Oggetto: Verifica assoggettabilità alla VIA dell'intervento di sistemazione idraulica del Torrente Graveglia in località Redebano (ex art. 19 Dlgs 152/2006)

In relazione alle richieste di cui alla richiesta del 17-06-21 orit. 10995 si precisa quanto segue:

Profilo di progetto

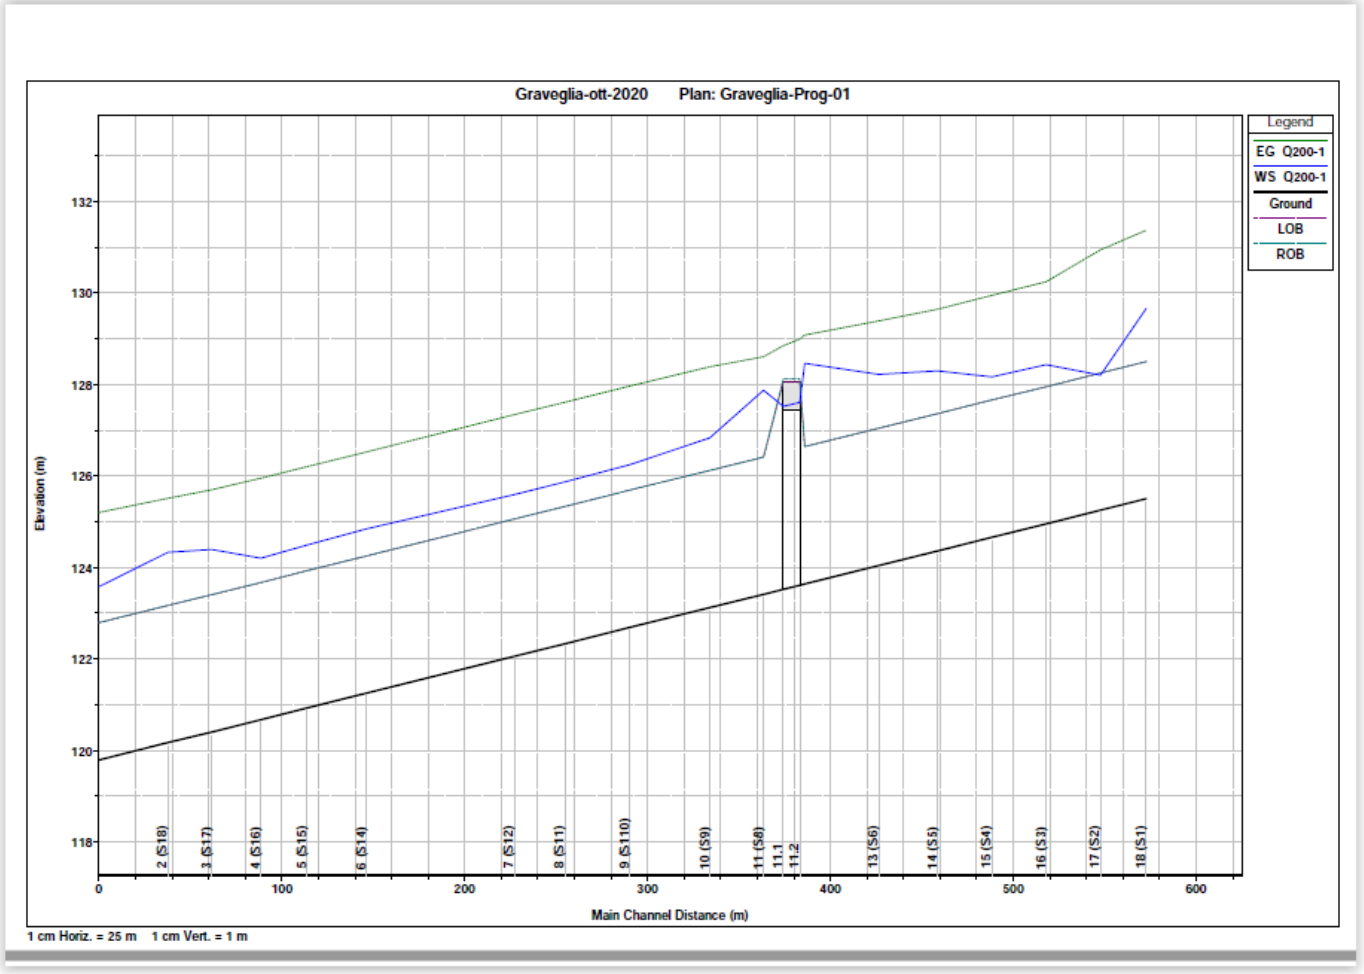
- *- se la pendenza media dell'1% comprenda anche la necessità di salti/soglie di fondo;*

NO. non si prevedono salti e/o soglie di fondo.

Protezione delle sponde con massi ciclopici NON CEMENTATI

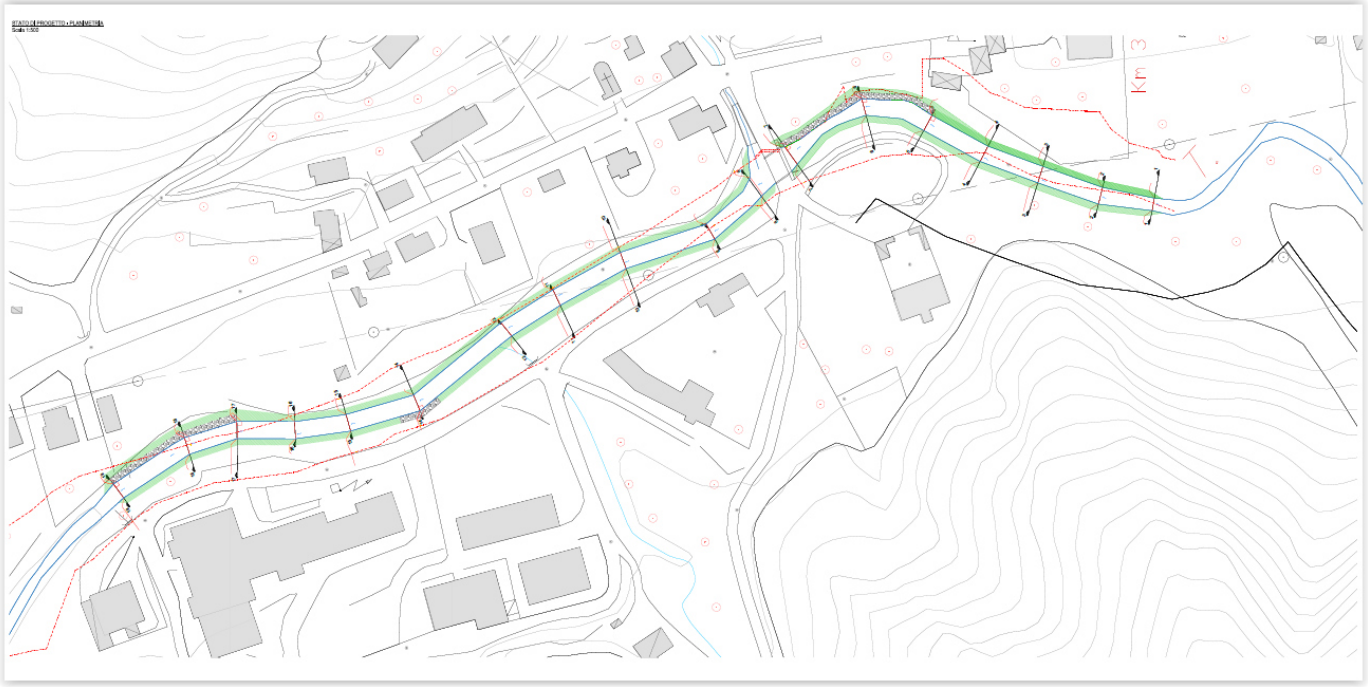
- *- se sono previsti interventi di artificializzazione di tratti di sponda in oggi naturali;*

Solo alcuni tratti di sponda, sottoposta ad erosione, verrà assoggetta a protezione con massi ciclopici.
NON SONO PREVISTI ALTRI INTEVENTI DI ARTIFICIALIZZAZIONE a meno, come detto, della posa di massi ciclopici **NON CEMENTATI.**
Sulle restanti porzioni di sponde verranno, unicamente, previste opere di inerbimento mediante idrosemina.
